VYSVĚTLENÍ, ZMĚNA NEBO DOPLNĚNÍ ZADÁVACÍ DOKUMENTACE Č. 7 ZE DNE 4. 12. 2018

„Přístavba budovy Jihočeské vědecké knihovny v Českých Budějovicích a stavební úpravy stávající budovy knihovny“

Řez okapovýmnosem, rozměry v mm

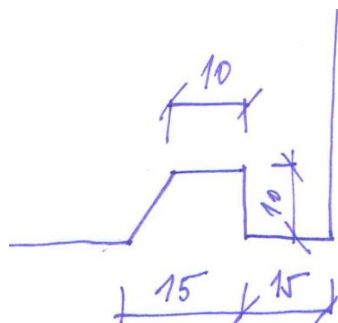
Výkaz výměr část A i B obsahují položku:

134	K	95361-PC01	M+D okapového nosu	m	174,740
VV			statika - konstrukce 1.PP přístavby - výkr.č. 102		
VV			12,91*2+1,10+1,68+0,58 "rampa		29,180
VV			(29,08+43,70)*2		145,560
VV			Součet		174,740
76	K	95361-PC01	M+D okapového nosu	m	59,455
VV			statika - základy venkovních kon-cí u dvora tvar výkr. č. 107		
VV			konstrukce OS3		
VV			7,275+0,30+8,48+0,20		16,255
VV			statika - vstupní rampa tvar, výkr.č. 104		
VV			21,60*2		43,200
VV			Součet		59,455

Uchazeč žádá zadavatele o jasnou specifikaci tvaru, velikosti a materiálu okapového nosu.

Lišta do bednění materiál dřevo nebo dle uvážení dodavatele.
